ÍNDICE

Asunto: Solicitud de mesa técnica para evaluar la modificación de trazado del tercer puente.

Asunto Proyecto "CONSTRUCCIÓN DEL TERCER PUENTE SOBRE EL RÍO SINÚ EN EL MUNICIPIO DE MONTERÍA, DEPARTAMENTO DE CÓRDOBA, EN EL MARCO DE LA REACTIVACIÓN ECONÓMICA, MEDIANTE EL PROGRAMA VIAL PARA LA CONEXIÓN DE TERRITORIOS EL CRECIMIENTO SOSTENIBLE Y LA REACTIVACIÓN 2.0"
Respuesta Oficio DA.068-2024 – Solicitud de mesa técnica para evaluar la modificación de trazado del tercer puente.

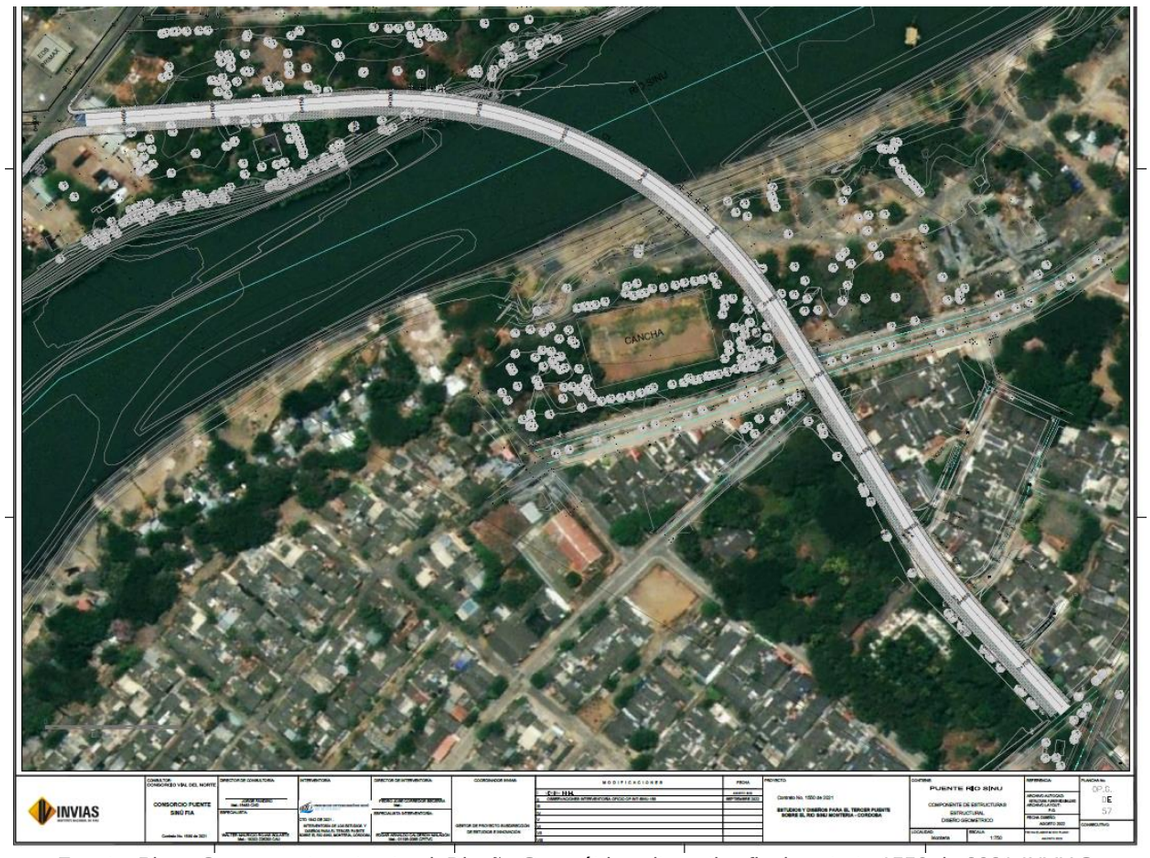
Durante la ejecución de este contrato fueron evaluadas 3 alternativas de diseño, como se evidencia en el documento anexo "*Alternativas de trazado*", dentro de las cuales se encontraba una opción similar a la planteada en el contrato de consultoría No. 312-2016 en la que el impacto predial privado era mínimo, como se evidencia en la imagen insertada a continuación:

El escenario actual planteado por la consultoría derivado del contrato No. 1550 de 2021, sobre el diseño del puente en la margen derecha del Rio Sinú, además de requerir la ampliación de una vía colectora como es la Calle 6 entre carreras 1ª y 3ª, requerirá obras adicionales de gran envergadura como lo es una glorieta ubicada sobre la carrera 3 y que además será necesario ampliar a doble calzada la calle 6 con el objetivo de evitar congestiones vehiculares que resulten en cuellos de botellas.

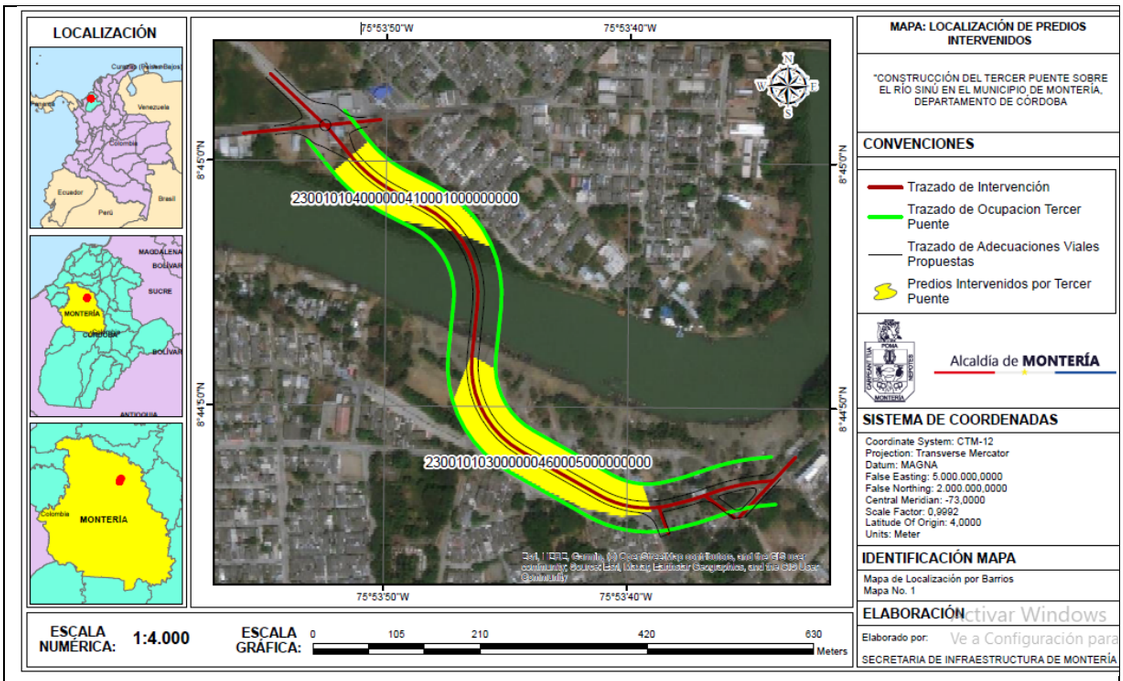
Así mismo proponen tanto la secretaria de SIM como la Gerente de Proyectos, incorporar a este diseño, el planteamiento de tráfico que adelanta la Secretaría de Tránsito y Transporte.

En resumen, manifiesta la Secretaria de Infraestructura, que con el nuevo de diseño, se cumple la petición de la comunidad de no pasar el puente sobre la avenida primera ni afectar la CLL 6 del. Barrio la coquera, así mismo aclara que se tienen total claridad que la solución vial, no hace parte de objeto contractual y que por parte del Municipio se realizaran las gestiones pertinentes para la consecución de los recursos. Por otro lado menciona que desde la administración se están llevando a cabo gestiones conjuntas para apoyar al contratista en la celeridad de los temas prediales, como ya se mencionó anteriormente.

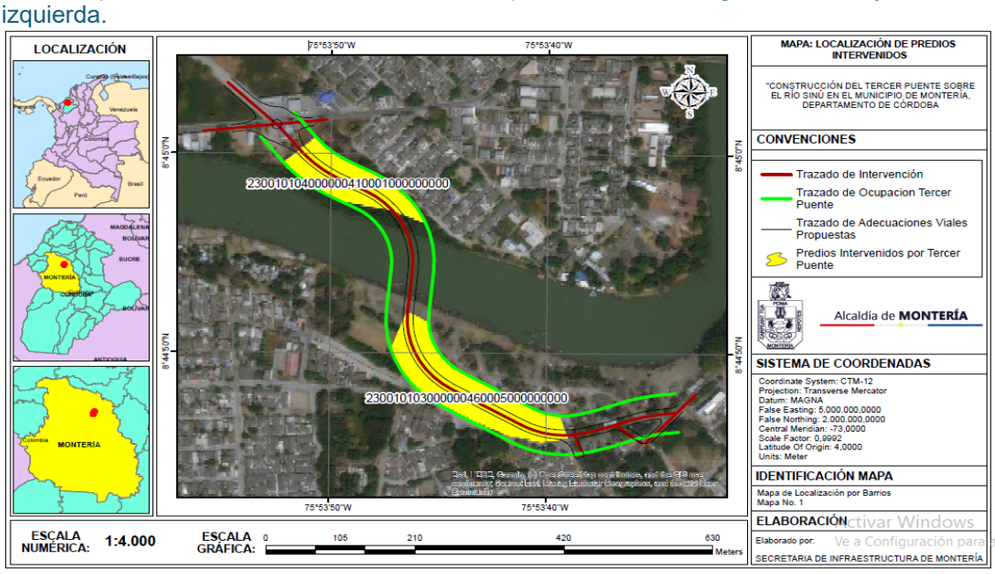
El contratista de obra del proyecto hizo una exposición de la propuesta del trazado, acogiendo asuntos ambientales, sociales, adquisición predial y de tránsito, con la finalidad de minimizar impactos en la población, mejorar la movilidad, facilitando el acceso de los vehículos al tercer puente. Precisó que, en el nuevo diseño, el ancho del puente es fiel a la normativa vigente, y al ser parte de una vía de primer orden no consideran viable incorporar el tránsito a la doble calzada de la Av. Primera en la margen derecha con ello se contribuye a mejorar la movilidad y la seguridad vial. Señaló que con este trazado se afectan 5 predios en la margen derecha y 1 en la margen izquierda.
